Révision du Plan Local d'Urbanisme (PLU) de Trept

Commune de Trept (Isère)

Conclusion et avis

Enquête du 16 octobre au 21 novembre 2025

Recommandation n°1 : Cimetière et cône de vue. Préserver le cône de vue à l'aplomb du cimetière en direction du Château de Serrières et du Mont-Blanc. Le reporter dans le règlement écrit et graphique en cohérence avec le Projet d'Aménagement et de Développement Durables.

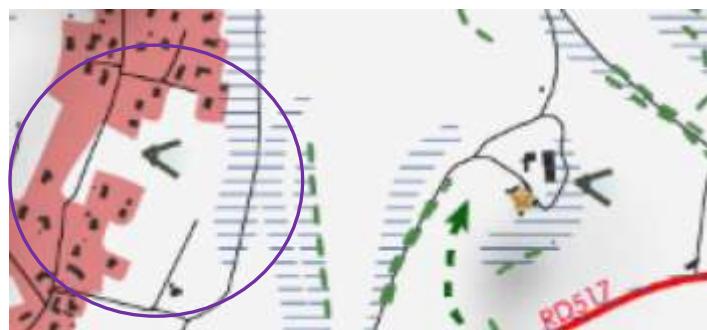
Détail de la réserve : Je recommande la mise en place d'une protection, pour la conservation à long terme de ce cône de vue en direction du château de Serrières et du Mont-Blanc. Ceci pourrait se traduire par la mise en place d'une zone non aedificandi et non sylvandi sur les parcelles concernées, inscrite au règlement graphique ou écrit. Le seul classement N ou A n'est pas suffisant. Ou tout autre dispositif permettant de conserver ce cône de vue. Je recommande par ailleurs de ne pas étendre l'urbanisation de la parcelle D17 vers le sud. Le classement de la parcelle A2470 au sud du cimetière me semble également intéressant.

Extrait graphique de la synthèse de l'axe 1 du PADD. Le premier cône de vue se situe à l'aplomb du cimetière ; il s'agit d'un des rares points de vue qui donne à la fois sur le château de Trept et le Mont-Blanc depuis un lieu symbolique.

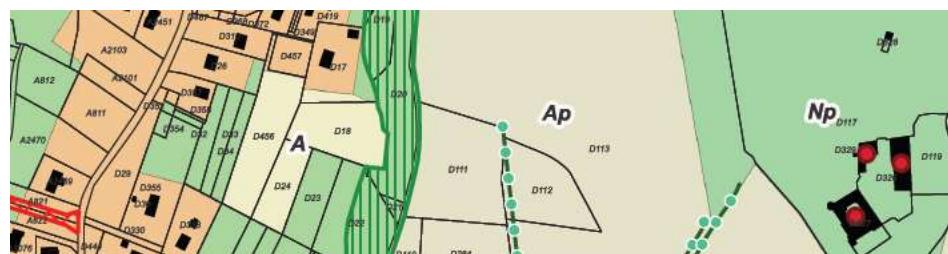
Seulement deux cônes de vue ont été représentés graphiquement à travers l'axe 1 du Projet d'Aménagement et de Développement Durables (p.18 du PADD).

Tout d'abord, la solution proposée permettrait de mettre en meilleure cohérence le règlement graphique et écrit avec le PADD de la commune.

Réserve n°5 : Emplacement réservé 1. Supprimer le nouveau positionnement de ER1 envisagé par la commune à l'issue de l'enquête publique - partie nord de l'ER1 permettant la liaison entre la RD517 et la RD54 dans la ZA de Courné.

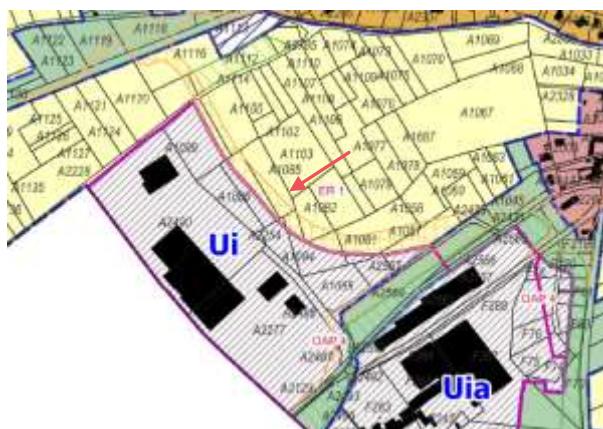
- Le plan actuel à l'issue de la délibération du 21 octobre 2025 reprenant la déclaration de projet n°1 : l'ER1 prévoit la liaison entre la RD517 et la RD54,
- Le projet soumis à enquête publique dans le cadre de la révision du PLU : l'ER1, dans sa partie nord, est retiré et marque la suppression de la liaison entre la RD517 et la RD54,
- Le projet proposé par la commune à l'issue de l'enquête publique : il réintègre l'ER1 dans sa partie nord et prévoit donc la réintégration de la liaison entre la RD517 et la RD54.

Je ne valide pas la réintégration de l'ER1 dans sa partie nord. Ainsi, le projet retenu est celui soumis à enquête publique. L'ER1 n'apparaîtra pas dans sa partie nord au règlement graphique et dans l'ensemble des documents composant le PLU.

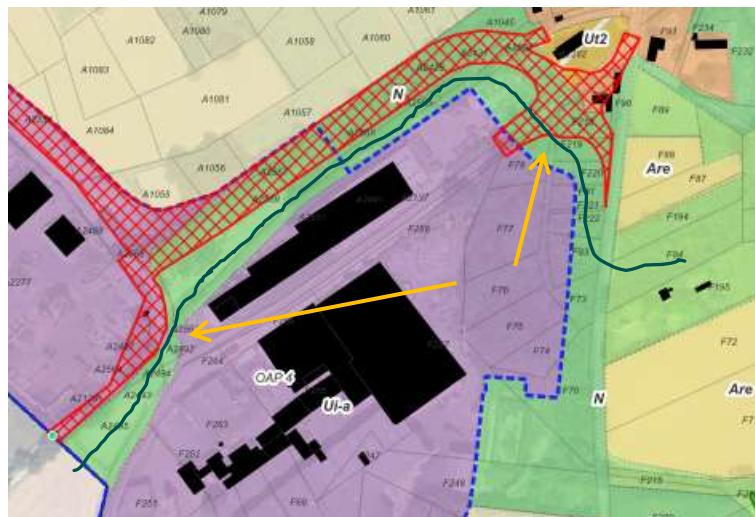
Détails de la réserve : ces parcelles passent de Ui vers A.

Motivation et justification : l'ensemble de ces parcelles sont actuellement cultivées. En absence de projet industriel, rien ne justifie le classement ou le maintien en Ui. La justification de la commune « *Il a été décidé de maintenir en zone Ui les parcelles situées au nord-est de l'Emplacement Réservé 1, afin d'éviter leur déclassement en zone agricole* » n'est pas recevable. Ce classement sera en accord avec l'axe 2 du PADD qui prévoit d'*« Identifier et protéger les parcelles agricoles tout en permettant la poursuite des activités et le développement des exploitations existantes »* et mentionne un « *Classement des parcelles agricoles en A* ». Par ailleurs, rien n'empêche la création d'un Emplacement Réservé en zone agricole ou naturelle.
